滋賀県原子力安全対策連絡協議会  
滋賀県原子力防災専門会議合同会議  
平成28年(2016年)5月17日

# 高浜発電所1・2(3・4)号機の設置変更に関する審査書の概要

# 審査結果

関西電力株式会社が提出した「高浜発電所の発電用原子炉設置変更許可申請書(1号、2号、3号及び4号発電用原子炉施設の変更)」(平成27年3月17日申請、平成28年1月22日、2月10日及び4月12日補正)を審査した結果、当該申請は、原子炉等規制法第43条の3の6第1項第2号(技術的能力に係る部分に限る。)、第3号及び第4号に適合しているものと認められる。

### ① 非難燃ケーブルへの対応

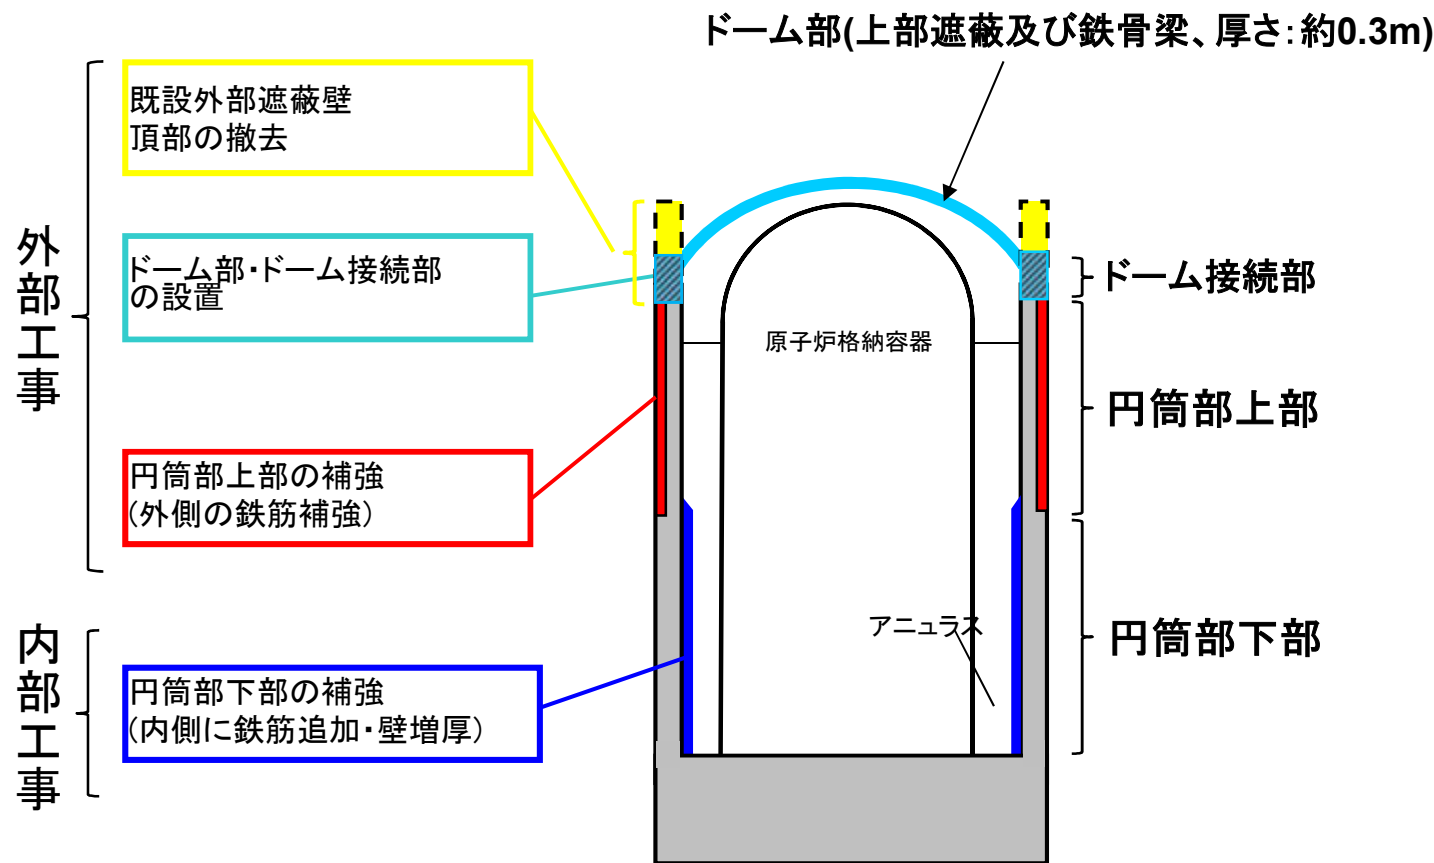
- ケーブルの物量を大幅に削減できる区画（ケーブル処理室等）及びデブリの発生を抑える必要のある格納容器内、過電流による発火の可能性がある範囲のケーブルを難燃ケーブルに取り替え
- 上記以外の箇所については、難燃ケーブルと同等以上の難燃性能を実証試験により確認された、複合体（ケーブルとトレイを難燃性の防火シートで覆い、結束ベルト等で固定されたもの）や、電線管への収納を実施

審査結果：難燃性能について十分な保安水準が確保されることを確認

### ②原子炉格納容器頂部遮へい設置

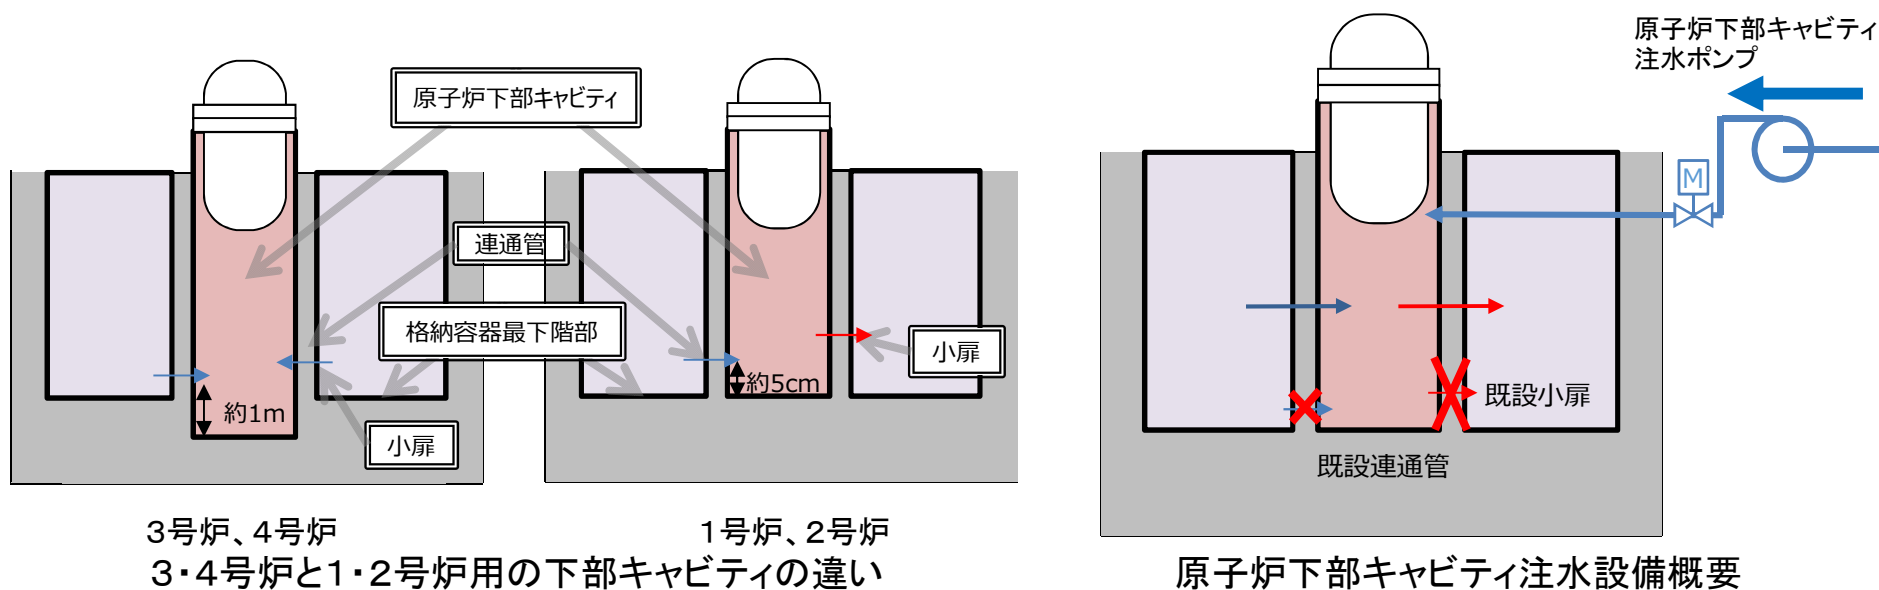
- 1号炉及び2号炉では、被ばく低減のため、格納容器頂部改造工事を実施  
(格納容器外部遮へいが円筒状であり、頂部(ドーム部)に鉄筋コンクリート造の遮へいを設置)

審査結果: 耐震性などに関し一体性のある構造体であることを確認

### ③原子炉下部キャビティ直接注水設備の設置

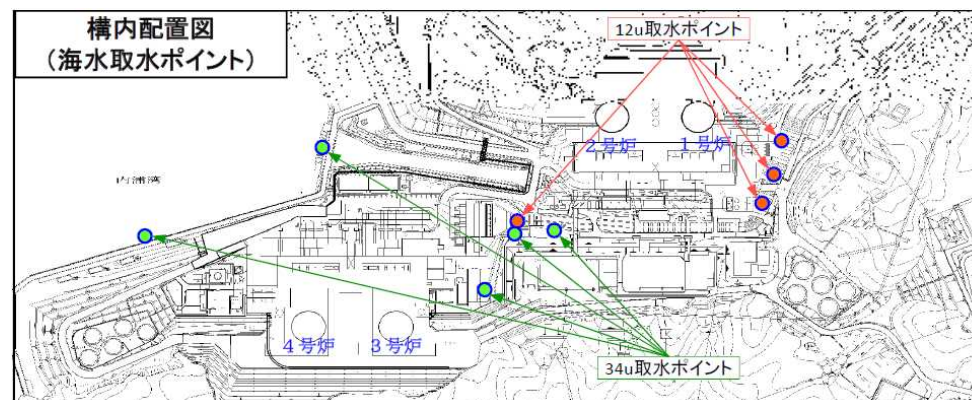
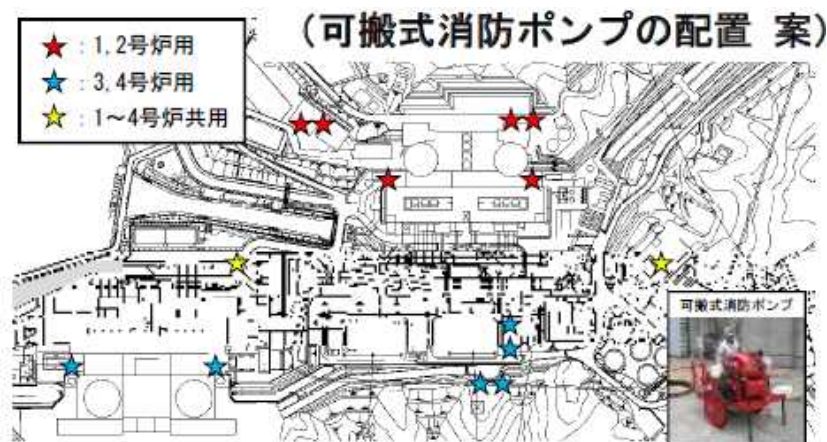
- 1号炉及び2号炉では、原子炉格納容器下部の高低差がほとんど無いため、原子炉格納容器へのスプレィ注水では原子炉下部キャビティに水が溜まりにくい
- 原子炉下部キャビティへ直接注水する設備の設置と手順の整備

審査結果:原子炉下部キャビティへの注水を行う設備、手順等について  
妥当なものであることを確認

### ② 1～4号用緊急時対策所の設置

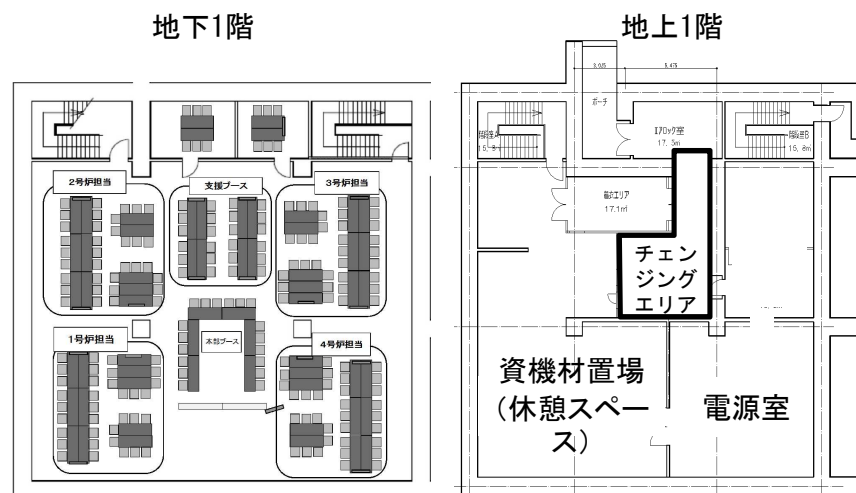
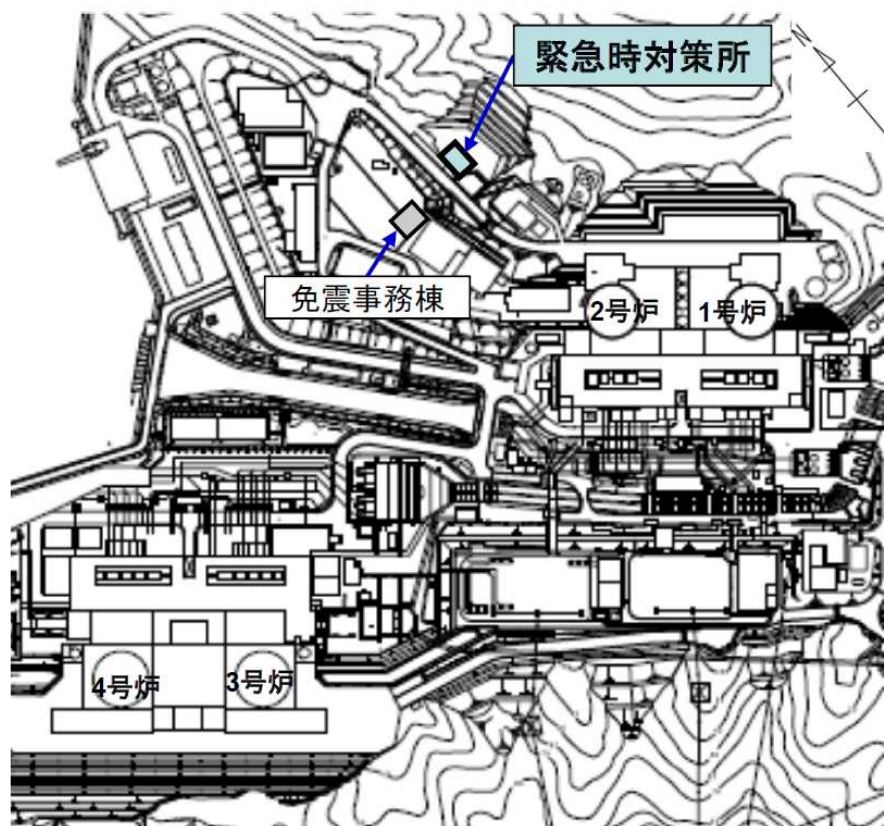
- 耐震構造:地上1階地下1階、有効面積約750㎡、約200名収容

### 審査結果: (次の事項を確認)

- 緊急時対策所内の要員の実効線量が7日間で100mSvを超えない
- 情報を把握し、発電所内外との通信連絡を行う設備を備える
- 必要な指示を行う要員が収納できる

# 基準地震動

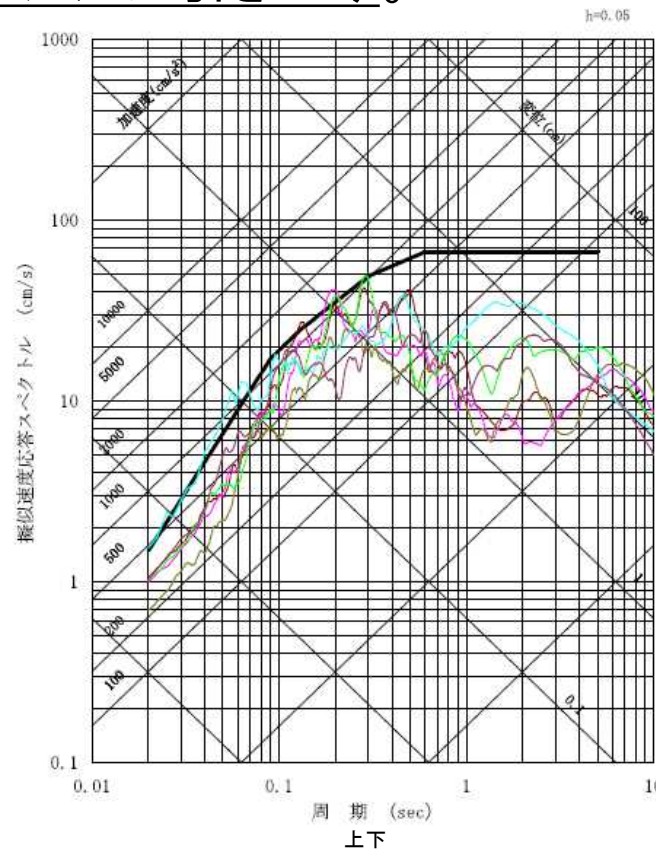
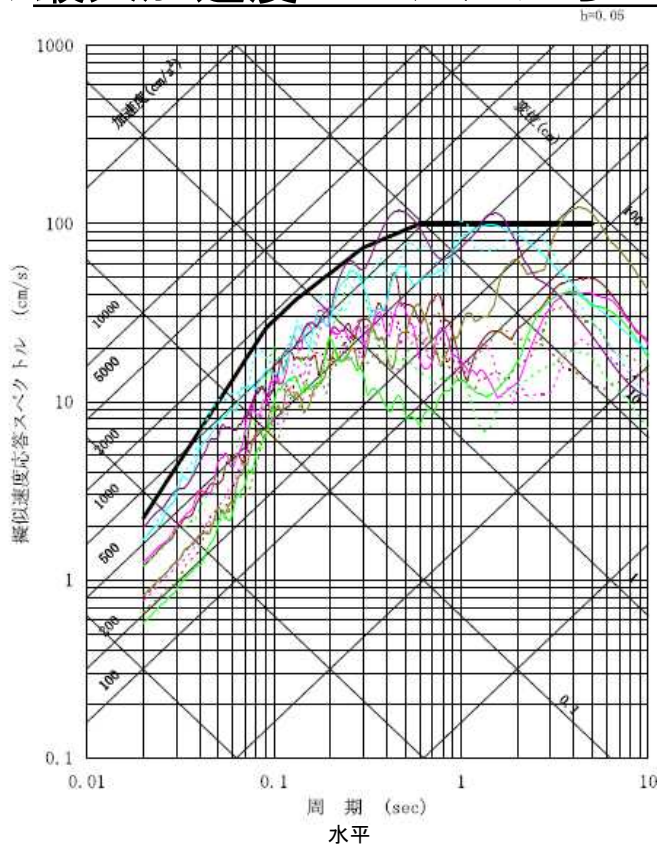
- 周辺活断層について、事業者は、申請当初FO-A~FO-B断層の2連動として評価。審査において、熊川断層の連動も考慮する必要性を指摘し、3連動としての評価に変更。
  - ・有識者にも審査会合に参加いただき、両断層の連続性について評価。
  - ・FO-A~FO-B断層と熊川断層との間に断層の有無が不明瞭な区間が相当あり、連動を否定することは難しい。
  - ・3連動を考慮することにより、FO-A~FO-B断層(長さ35km、マグニチュード7.4)ではなく、FO-A~FO-B~熊川断層(長さ63.4km、マグニチュード7.8)として地震動を評価
- 高浜の地下構造の調査等に基づき、震源断層上端深さを申請当初の4kmより浅い3kmで評価。
- 震源を特定せず策定する地震動として、全サイト共通の北海道留萌支庁南部地震だけではなく、地域性を考慮して鳥取県西部地震の震源近傍での観測記録に基づく地震動を追加。

→7種類の基準地震動を設定。  
 申請当初の最大加速度550ガルから700ガルに引き上げ。

### 格納容器圧力の推移

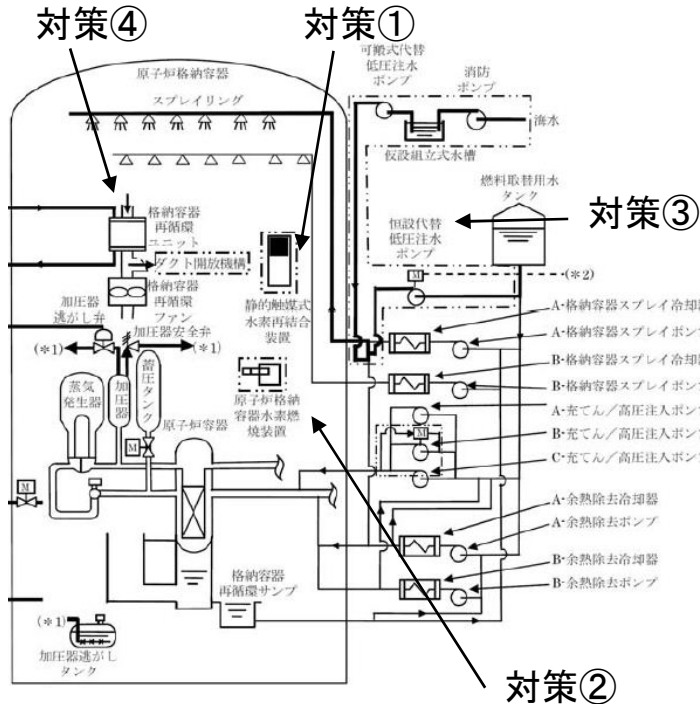
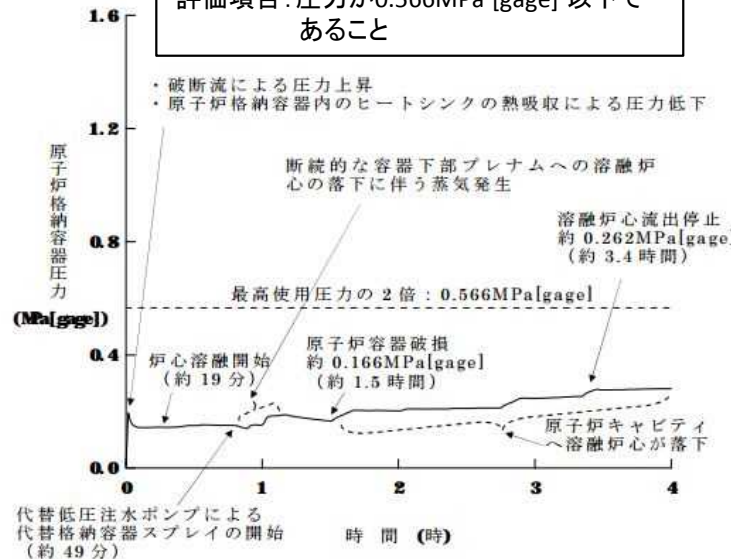
評価項目: 圧力が0.566MPa [gage] 以下であること

申請者の解析結果について、申請者が使用した解析コード、解析条件の不確かさを考慮しても、格納容器破損防止対策の評価項目を満足していること、対策及び復旧作業に必要な要員及び燃料等から、対策が有効なものと判断。

### 水素濃度の推移

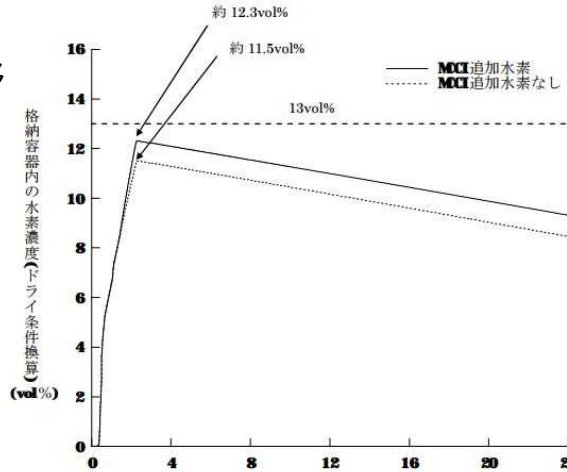
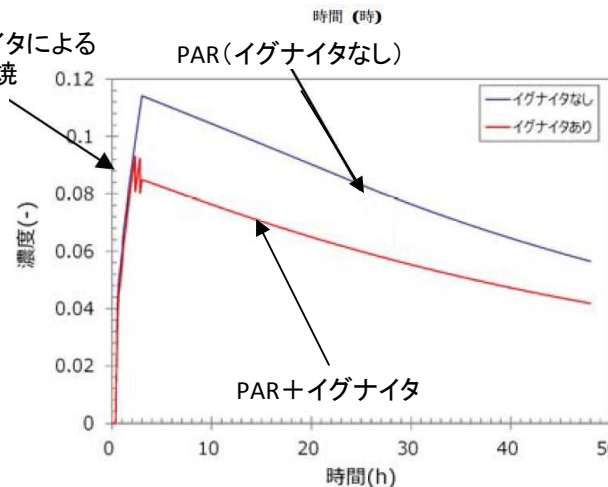
- 水素濃度の最大値は以下の通りとなった。炉心の75%のジルコニウムが反応した場合(規制要求)は約11.5%。さらにMCCIに伴い発生する水素の不確かさを考慮し、保守性を入れて評価した場合は約12.3%(右上図)となり、13%以下を満足した。
- 上記はPARのみの評価結果であるが、実際には、これに加えてイグナイタの効果も期待できるため、申請者の評価は十分に保守的である(右下図、赤線)。

申請者の解析結果について、申請者が使用した解析コード、解析条件の不確かさを考慮しても、格納容器破損防止対策の評価項目を満足していること、対策及び復旧作業に必要な要員及び燃料等から、対策が有効なものと判断。また、イグナイタは、水素が頂部に成層化する可能性も考慮して、格納容器ドーム部頂部付近にも設置することを確認。
